## 島根原子力発電所近傍の央道断層を巡る重大問題とそれへの対応

委員：石橋克彦

図1. 資源エネルギー庁原子力発電安全企画審査課（1998）『中国電力株式会社島根原子力発電所の耐震安全性について』の図2による松江市福原町周辺のリニアメント分布図。土木学会（1995）が基礎であることに注意。福原町以東の本短線はすべてEラングで、活断層は存在しないとしている。黒丸（2006年6月のトレンチのおよその位置（中田、私信））を加筆。

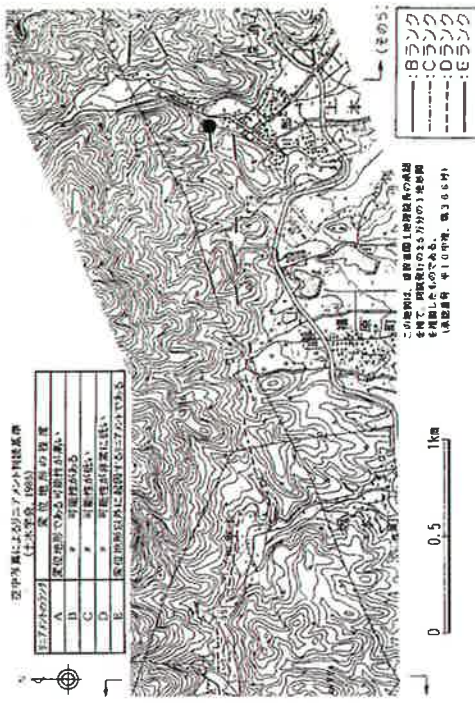
- ・98年10月：資源エネルギー庁原子力発電安全企画審査課『中国電力株式会社島根原子力発電所の耐震安全性について』  
→中国電力の活断層調査結果を追認。耐震設計上考慮すべき断層は、東端及び西端に余裕をみて最大8kmで妥当。福原町より東の区間のリニアメントは、不明瞭かつ断片的で、変位（屈曲）地形は認められない。【図1】

→福原町以東には活断層がないという見解を完全否定。【図1、3】

2c. 原子力の世界における活断層調査は、（社）土木学会原子力土木委員会（1985）『原子力発電所地質・地盤の調査・試験法および地盤の耐震安定性の評価手法』にもとづいているようであるが、その形式的な「リニアメント」重視主義では、自然現象（理学的現象）としての活断層を正しく認定することはできない。【提出意見 E030、E031、E034、E048 参照】今回の重大な誤りの原因でここにあることは、図 1～3 を見れば明らかである。

図2. 佐藤・中田（2002）の第10図より。松江市福原町～上本庄町の断層変位地形と活断層。

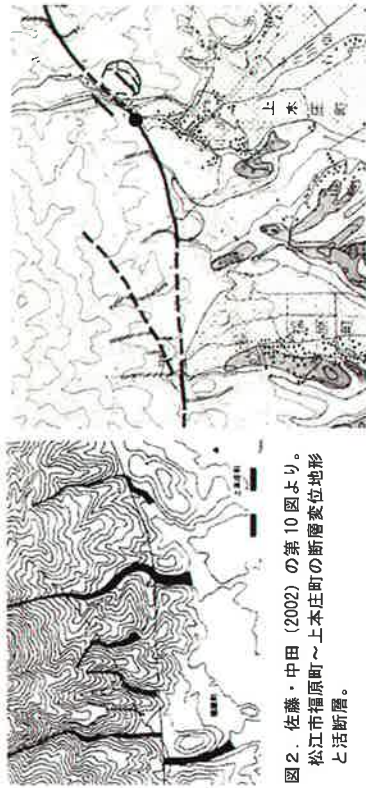
- ・02年6月：佐藤高行・中田 高『鹿島断層の変位地形——括活動型活断層のモデルとして——』（活断層研究、21巻、99-110）  
→央道断層他を鹿島断層と呼び、河谷・尾根の系統的右横ずれ屈曲や閉塞丘などの断層変位地形が多数あること、両端に分岐形態が認められること、25,000年前以降の活動の可能性があることを指摘し、長さ約18kmの一括活動型活断層であるとした。【図2】
